OPINIA NR 009/02/15

W wyniku przeprowadzonych oględzin – ekspertyzy urządzeń kominowych, wentylacyjnych w Świnoujście ul. Modrzejewskiej nr 71/10A i 10B sporządzona przez posiadającego wymagane uprawnienia mistrza kominarskiego Marcin Nord w celu:

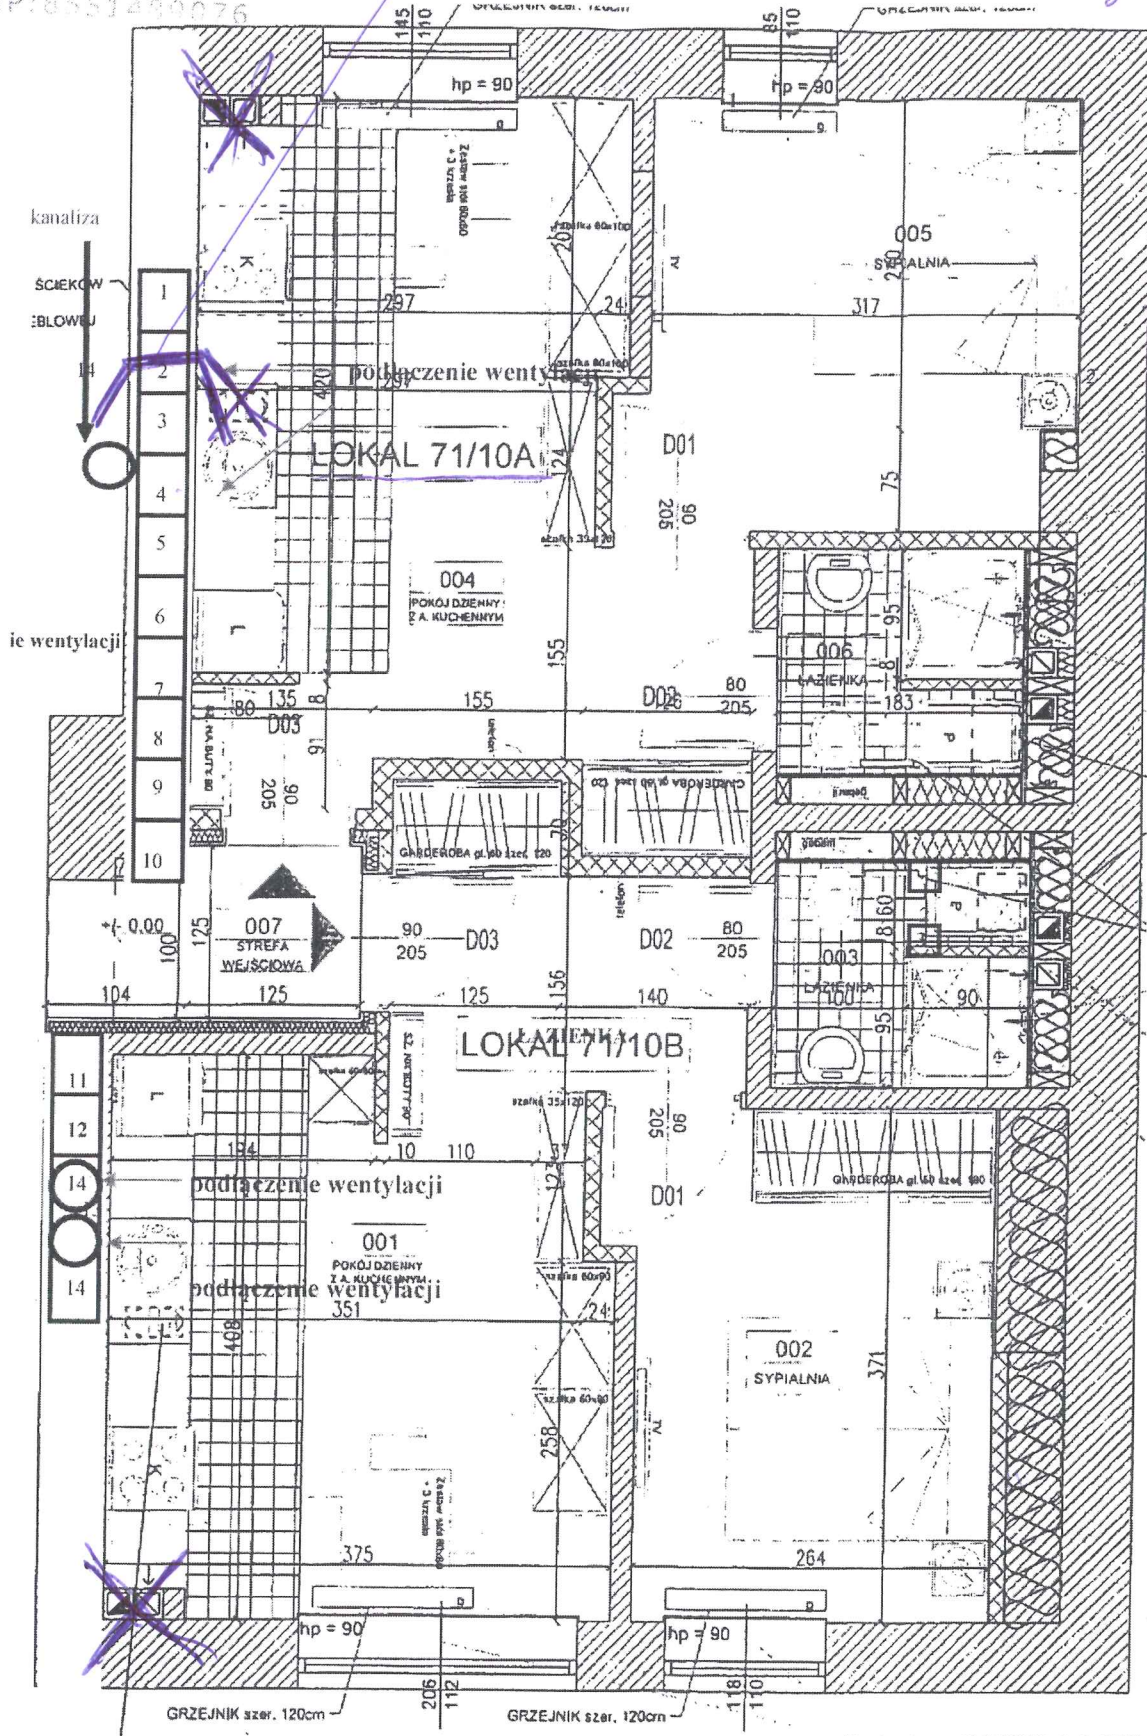
Wentylację grawitacyjną wywiewną dla pomieszczenia kuchni 10A (patrz rysunek strona nr 2). Przewód wentylacyjny należy podłączyć w przewodzie kominowym nr 2 i 4.

Wentylację grawitacyjną wywiewną dla pomieszczenia kuchni 10B (patrz rysunek strona nr 2) należy podłączyć szczelnie z przewodem kominowym nr 14 który należy przeprowadzić w przewodzie kominowym nr 14. Przewód wentylacyjny musi być wykonany z materiału niepalnego.
